**Verslag huishoudelijke elektrische installatie op laagspanning en zeer lage spanning****Algemeen:**

Referentie: 009-20260225-01	Datum controle: 25/02/2026
Keurder: 009

Eigenaar:	Onbekend	EAN-code:	Onbekend
Adres installatie:	Rassel 21, 1780 - Wemmel	Nummer teller(s):	4383312
		Distributienetbeheerder installatie:	Fluvius
Datum uitvoering installatie:			
☒ Vóór 01/10/1981			
☐ Tussen 01/10/1981 en 01/06/2020			
☐ Vanaf 01/06/2020			
Type:			
☒ Wooneenheid ☐ Niet-huishoudelijk ☐ PV ☐ Batterij ☐ Laadpaal

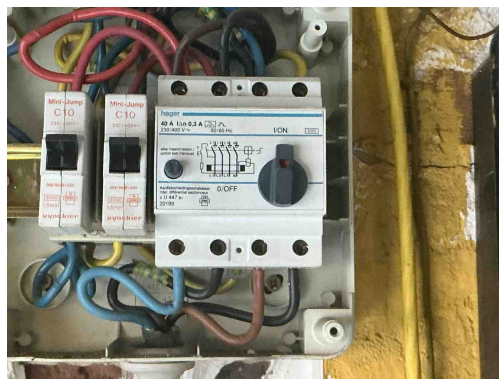
T21 - Het elektrisch materieel is niet geplaatst volgens de voorschriften van de fabrikant/ regels van goed vakmanschap . (Boek 1: 1.4.1.3)

Opmerking: Ophanging vijzen niet afgedekt,

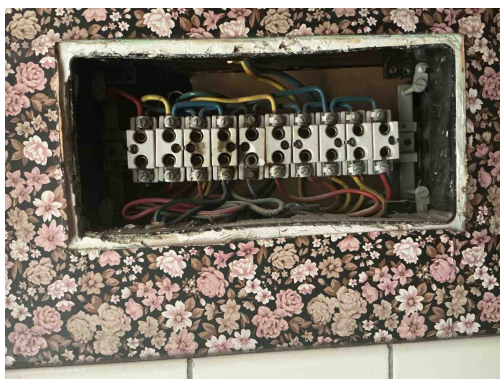
D04 - De hoofddifferentieelstroominrichting is niet verzegelbaar (Boek 1: 4.2.4.3).

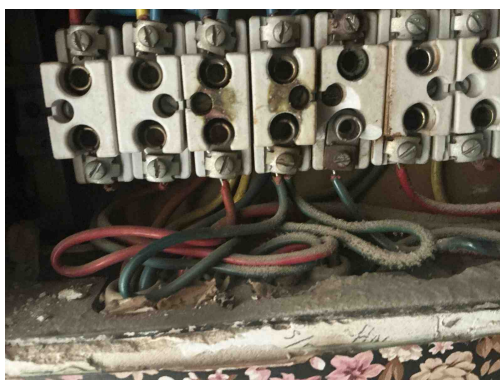
B30 - De houder van de beveiliging in een huishoudelijke ruimte is niet voorzien van aangepaste kalibreerelementen (Boek1: 5.3.5.5).

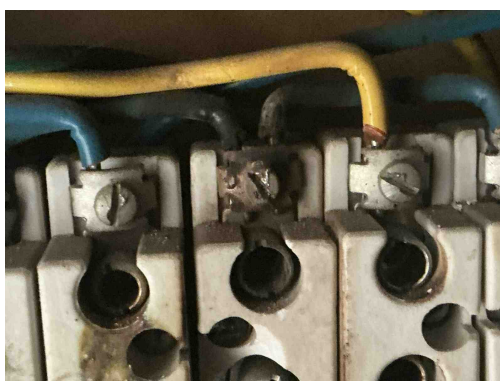
B14 - Abnormale opwarming van de beveiligingen, schakelapparatuur, aansluitklemmen (Boek 1: 4.4.1.1).

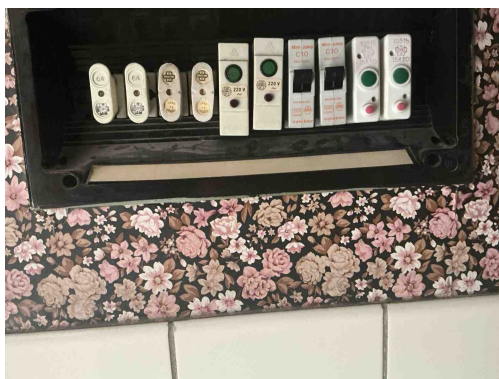
B14 - Abnormale opwarming van de beveiligingen, schakelapparatuur, aansluitklemmen (Boek 1: 4.4.1.1).

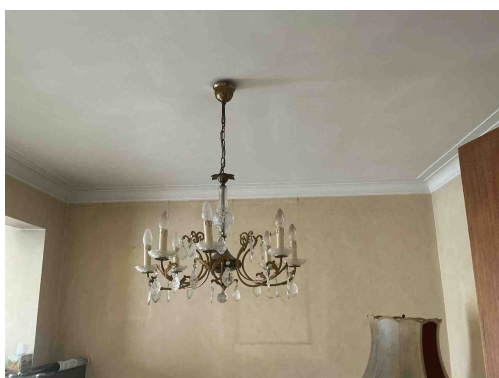
D08 - De nodige markeringen op de beveiligingstoestellen ontbreken of zijn onleesbaar (Boek 1: 5.3.5.5).

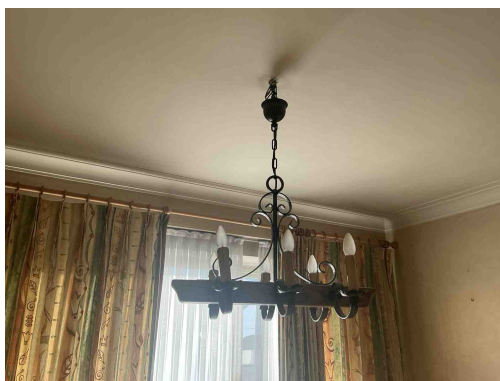
Klasse 0 is verboden

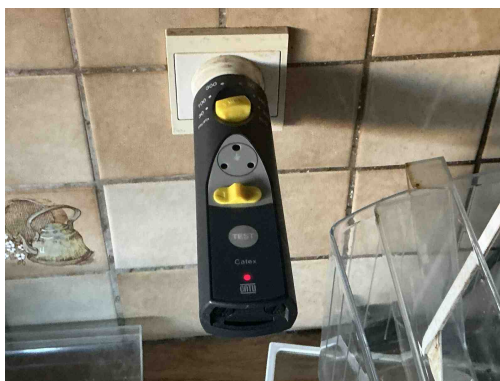
Klasse 0 is verboden

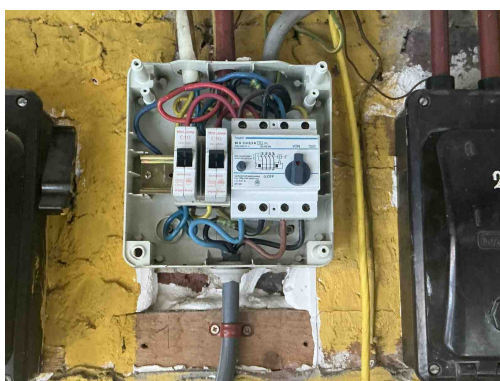
A16 - Er is geen continuïteit van de beschermingsgeleider van de contactdoos (Boek 1: 5.4.3.4).
